Исх. № 936 от 01.03.2023

«Музейный комплекс в городе Когалыме»

О применении нормативных
документов

План второго этажа

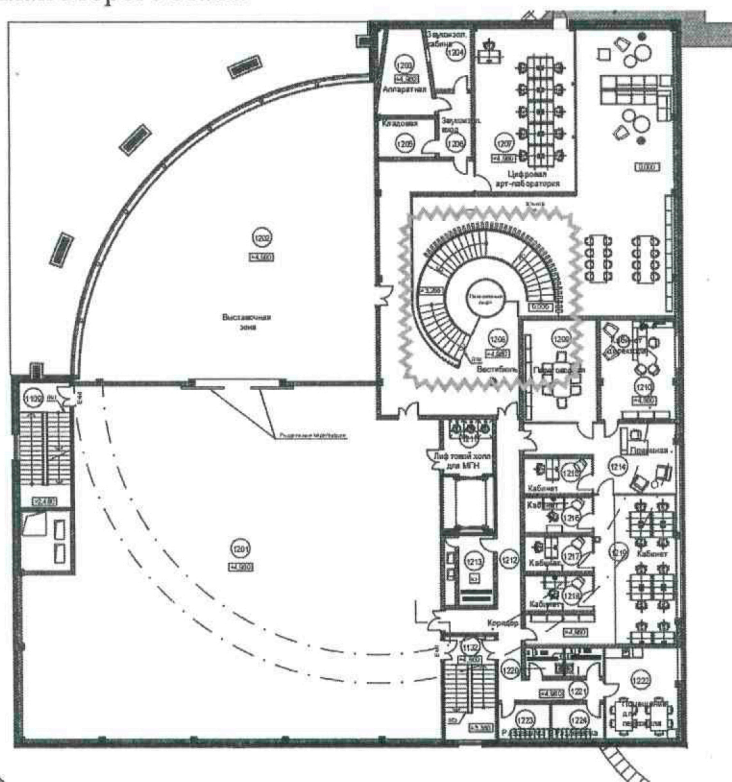
Допускается ли рассматривать криволинейную лестницу с учетом п.4.3.6 СП 1.13130.2020 (см. планы первого и второго этажей) как один из путей эвакуации с учетом выполнения требований п.п. 4.4.3, 4.3.6, 4.4.20, 7.1.1, 7.1.9 СП 1.13130.2020, а также части 14 ст.89 ФЗ-123.

Объект: здание двухэтажное;
класс функциональной пожарной опасности Ф2.2;
класс конструктивной пожарной опасности С0.

Под «криволинейной парадной лестницей» в СП 1.13130.2020 «Системы противопожарной защиты. Эвакуационные пути и выходы» (далее – СП 1.13130.2020) понимается лестница 2-го типа с криволинейными ступенями, устраиваемая в главном вестибюле здания. При этом, такие лестницы должны отвечать требованиям раздела 4.4 СП 1.13130.2020.

Вместе с этим сообщаем, что допускается рассматривать криволинейную парадную лестницу в качестве эвакуационной при учете требований раздела 4.4 СП 1.13130.2020 и пп. 4.3.6, 7.1.1, 7.1.9 СП 1.13130.2020.

В ответ на Ваше обращение сообщаем, что под «криволинейной парадной лестницей» в СП 1.13130.2020 «Системы противопожарной защиты. Эвакуационные пути и выходы» (далее – СП 1.13130.2020) понимается лестница 2-го типа с криволинейными ступенями, устраиваемая в главном вестибюле здания. При этом, такие лестницы должны отвечать требованиям раздела 4.4 СП 1.13130.2020.

Вместе с этим сообщаем, что допускается рассматривать криволинейную парадную лестницу в качестве эвакуационной при учете требований раздела 4.4 СП 1.13130.2020 и п.п. 4.3.6, 7.1.1, 7.1.9 СП 1.13130.2020.
